改善箇所説明図

基準不適合発生箇所

シリンダヘッドガスケット (A部拡大)

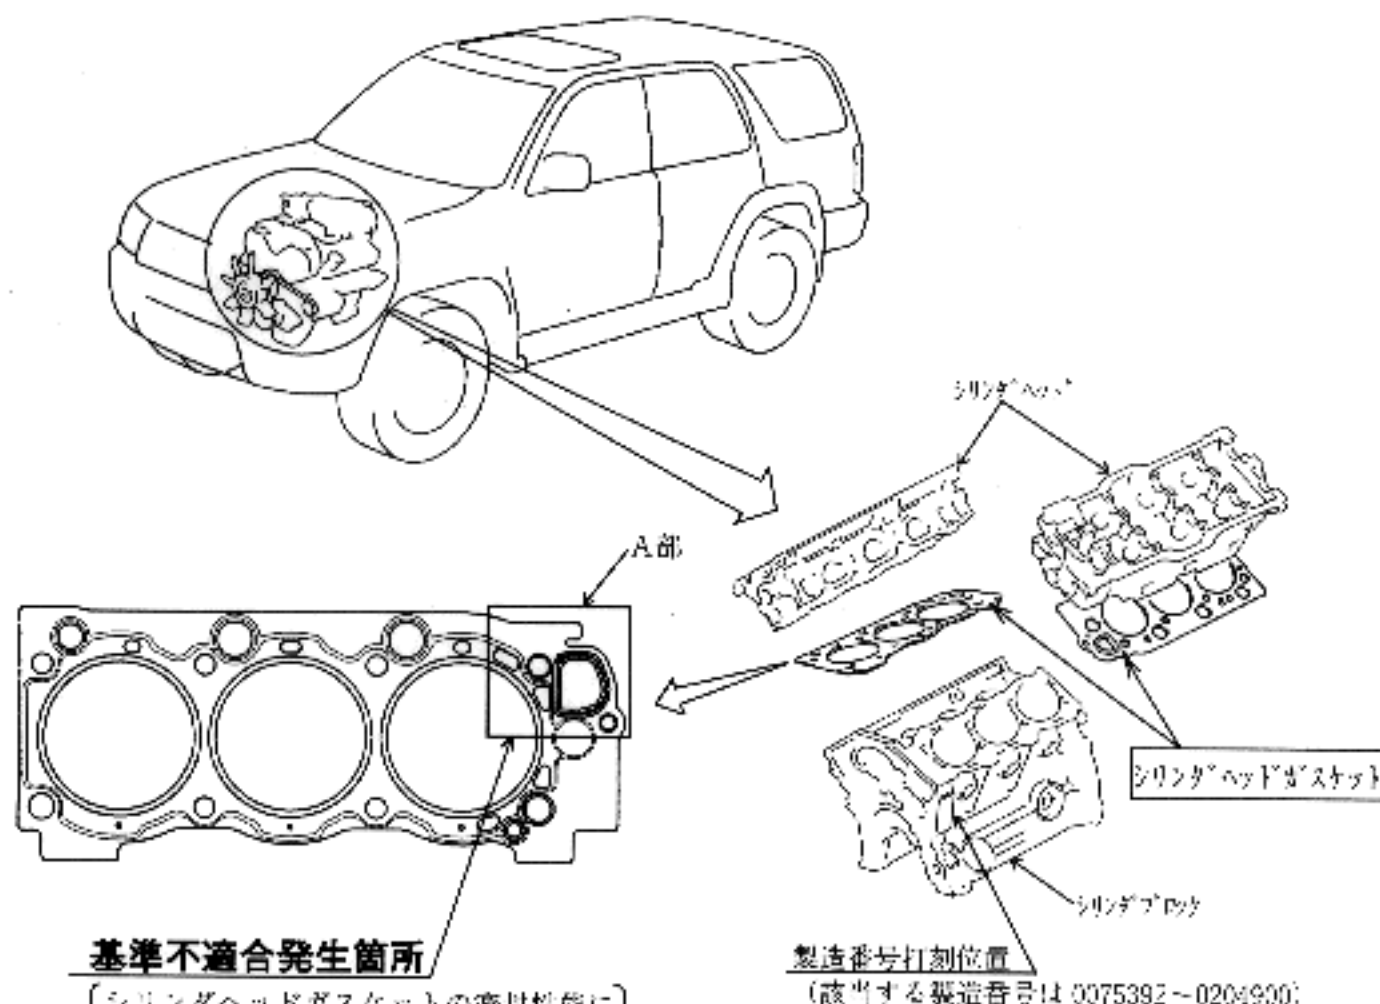
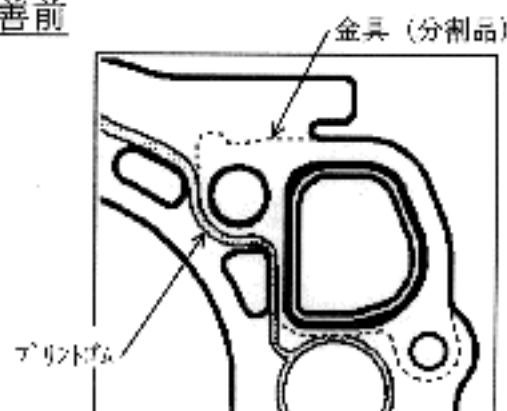
シリンダヘッドガスケットの密封性能に不十分なものがあるため、当該ガスケットから冷却水が漏れ、最悪の場合、オーバーヒートに至るおそれがある。

原動機の製造番号を確認し、該当する車両は、当該ガスケットを対策品に交換する。

識別：エンジンルームにあるネームプレート右側に黄色ペイントを塗布する。
